Krycí list ZBV

Název stavby a registrační číslo projektu: II/118 Kladno, rekonstrukce silnice, CZ.06.1.42/0.0/0.0/17_082/0008449	Číslo SO/PS / / číslo Změny SO/PS: 501/1	Číslo ZBV: 5
Název stavebního objektu/provozního souboru (SO/PS): Přeložky NTL plynovodních přípojek

Změnový list			
Název stavby a registrační číslo projektu: II/118 Kladno, rekonstrukce silnice, CZ.06.1.42/0.0/0.0/17_082/0008449		Číslo SO/PS / / číslo Změny SO/PS: 501/1	Číslo ZBV: 5
Název stavebního objektu/provozního souboru (SO/PS): Přeložky NTL plynovodních přípojek			
Strany smlouvy o dílo č. S-6048/DOP/2018 na realizaci výše uvedené Stavby uzavřené dne 22. 8. 2018 (dále jen Smlouva): Objednatel: Středočeský kraj se sídlem Zborovská 81/11, 150 00 Praha 5, Smíchov Zhotovitel: HERKUL a.s. se sídlem č.p. 228, 435 21 Obrnice			
Přílohy Změnového listu:		Paré č. Příjemce

1. Změna se týká nedostatečného výškového krytí na plynové přípojce k č. p. 2 v ulici Milady Horákové. Při odstraňování starých konstrukčních vrstev bylo zjištěno malé výškové krytí na plynové přípojce k č.p. 2 v ulici Milady Horákové. Tato změna vznikla na základě zjištěných skutečností při provádění stavebních prací a bylo rozhodnuto, že se p

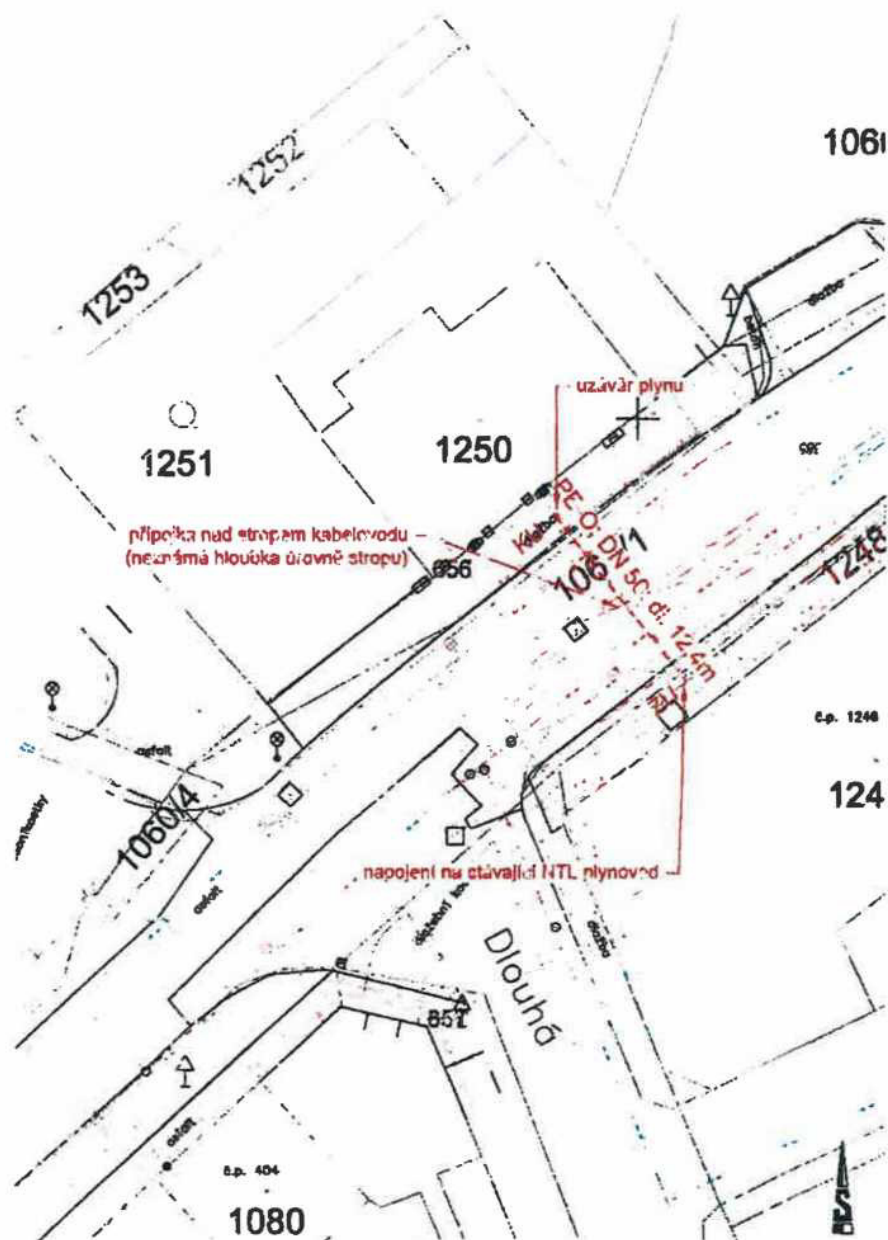
V rámci rekonstrukce komunikace v ulici Mládkovy v Kladně je navržena úprava přípojky plynovodu k čp. 2. Úprava spočívá v zahloubení potrubí stávající přípojky tak, aby bylo dosaženo normového krytí min. 1m pod komunikací. Materiál překládané přípojky bude zachován stávající - polyetylen a ochranným pláštěm. Poloha stávajícího uzávěru plynu bude zachována, pouze bude rektifikován uliční poklop dle nové úrovně povrchu. V případě kolize přípojky se stávajícím kabelovodem bude výškové vedení přípojky přizpůsobeno dle úrovně stropu kabelovodu.

VZOROVÝ PŘÍČNÝ ŘEZ ULOŽENÍ POTRUBÍ PE 100

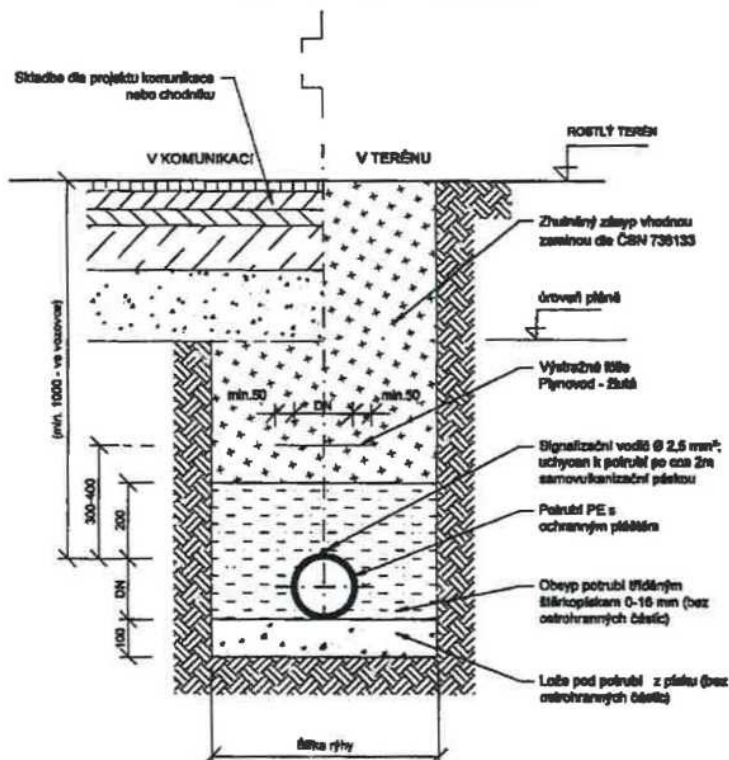
Materiál překádané přípojky bude zachován stávající - polyetylen s ochranným pláštěm. V případě kolize přípojky se stávajícím kabelovodem bude výškové vedení přípojky přizpůsobeno dle úrovně stropu kabelovodu.
